Umhverfisskýrsla vegna breytingar á Aðalskipulagi Reykjavíkur 2010-2030

Stækkun hafnarsvæðis (H4)

Landfyllingar við Klettagarða og Skarfabakka-
Kleppsbakka.

**Stækkun hafnarsvæðis (H4)
Landfyllingar við Klettagarða og Skarfabakka-Kleppsbakka**

Breyting við Skarfabakka og Klettagarða (þéttbýlisuppdráttur, mkv. 1:20.000):

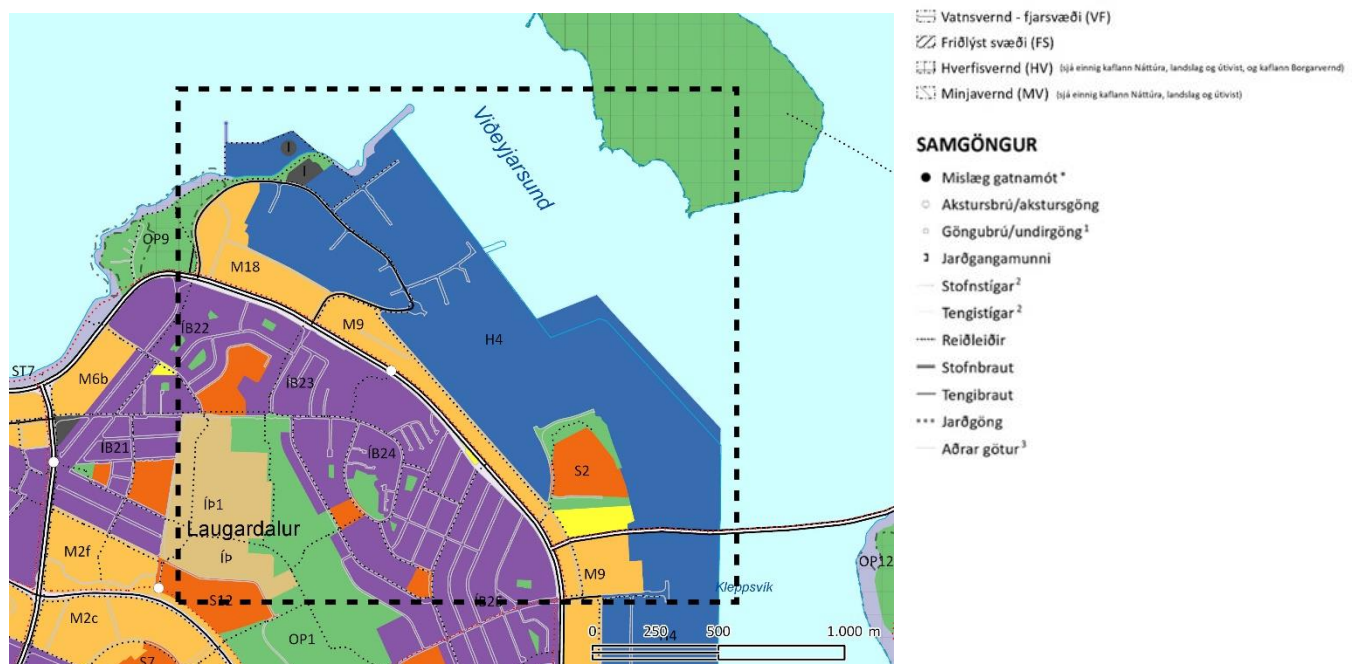
Landfyllingin, eins og hún er teiknuð upp í tillögu að nýrri aðalskipulagsbreytingu, fer yfir sjólagirnir Veitna frá hreinsistöðinni og þarf að skoða vel efnisval og burðargetu lagna áður en landfyllingin er heimiluð. Þetta hefur ekki verið skoðað og ekki hefur heldur verið skoðað hvert hægt er að flytja þær og hvort það gengur upp.

³ Afmörkun landfyllingar á þéttbýlisuppdrætti er skematísk, m.a. varnargarður til vesturs og sýnd rúm til að tryggja sveigjanleika við endanlega landformun og hönnun.
